DIREZIONE REGIONALE URBANISTICA E POLITICHE ABITATIVE, PIANIFICAZIONE TERRITORIALE, POLITICHE DEL MARE
AREA AUTORIZZAZIONI PAESAGGISTICHE E VALUTAZIONE AMBIENTALE STRATEGICA

Oggetto: **Procedura di Valutazione Ambientale Strategica (VAS), art.13 del D.Lgs. n.152/2006 e ss.mm.ii.**

Denominazione Piano: "Variante per Nuovo insediamento logistico in località San Bartolomeo Art.4, comma 5 della L.R. 36/87"

PARERE MOTIVATO - RELAZIONE ISTRUTTORIA

Agricola Vincolata - E2” ed in parte come “Zona H1 con vincolo di inedificabilità”. Figura 2:

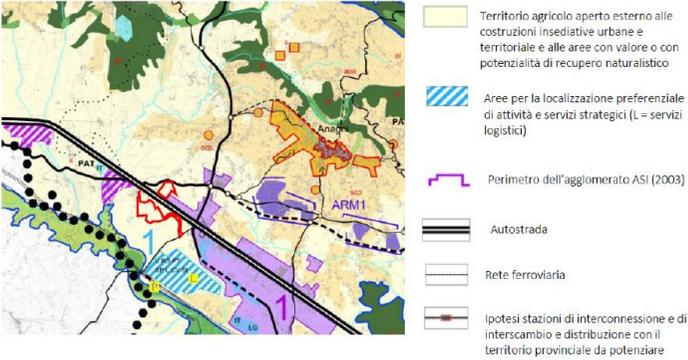
2	<p>Inoltre, il nuovo insediamento logistico si pone in variante al vigente PRG del Comune di Anagni, in quanto l’area oggetto degli interventi viene classificata dallo stesso PRG per gran parte come “Zona Agricola - E1”, in parte come “Zona</p>	<p>Non richiede riscontro: si tratta di una descrizione della disciplina urbanistica vigente.</p>	<p>FORNIRE RISCONTRO</p> <p>LA AP HA FORNITO RISCONTRO</p>

Per la sopra citata area, oggetto di variante urbanistica, sarà prevista una nuova “Zona Produttiva D3 - Logistica”, dotata di specifici indici e parametri urbanistici.

Inoltre, si rileva che detta area è ubicata nelle immediate vicinanze delle zone a destinazione produttiva del Piano Territoriale Regolatore - PTR: Agglomerato Anagni del Consorzio Industriale del Lazio.

Figura 6 - Interventi di estirpazione dell'area boscata vincolata nel Luglio 2021

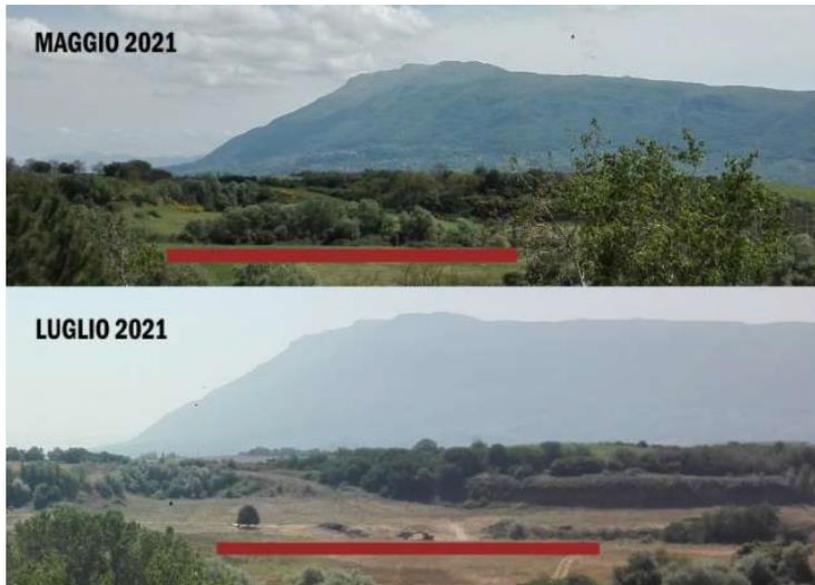
1 Il disboscamento è stato segnalato a mezzo stampa nel Luglio 2001 (si veda L' "Anagnino", 27 luglio 2021 e Tg24.info), segnalato alle autorità di polizia locale e documentato attraverso una serie di immagini fotografiche.

Nell'indagine l'area viene classificata di scarso interesse vegetazionale, produttivo e ambientale e ritenuta invece idonea alla realizzazione del polo logistico che occuperà 40 ettari di terreno. Tale valutazione è in netto contrasto con gli attuali approcci alle tematiche ambientali formalizzati anche da direttive comunitarie e nazionali che richiamano alla piena tutela del suolo.
